# SÄKERHETSMEDDELANDE

## Ändring av spårlayout vid Åkeshov

*Efter sommarens arbeten vid Åkeshov har spårlayouten ändrats enligt vad som anges nedan.*

### Signalförändringar på följande signaler

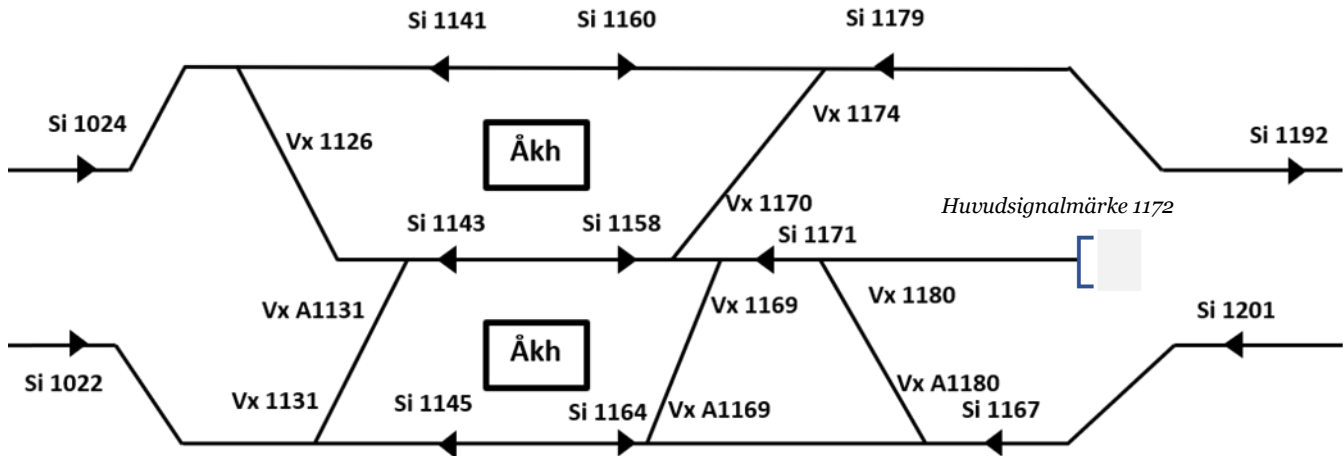
Ny växel samt flytt av befintlig växel på Söderspår norr om stationen.

Växel 1169-A1169 har fått en ny placering c:a 38 meter längre norrut och döpts om till A1180-1180

Ny växel 1169-A1169 går från Mellanspår ut till Söderspår.

1164	Treskenssignal som har blivit fyrskenssignal och flyttas 14 meter söderut
1167	Har flyttats 35 meter norrut
1171	Treskenssignal som har blivit fyrskenssignal
1172	Har tagits ur drift och ersätts av Huvudsignalmärke med benämning 1172

1158 > 1179	En grön (tågvägen läggs mot fiktiv signal 1178)
1158 > 1172	Två gröna
1158 > 1201	Tre gröna (tågvägen läggs mot fiktiv signal 1200)
1164 > 1201	En grön (tågvägen läggs mot fiktiv signal 1200)
1164 > 1172	Två gröna
1171 > 1143	En grön
1171 > 1145	Två gröna
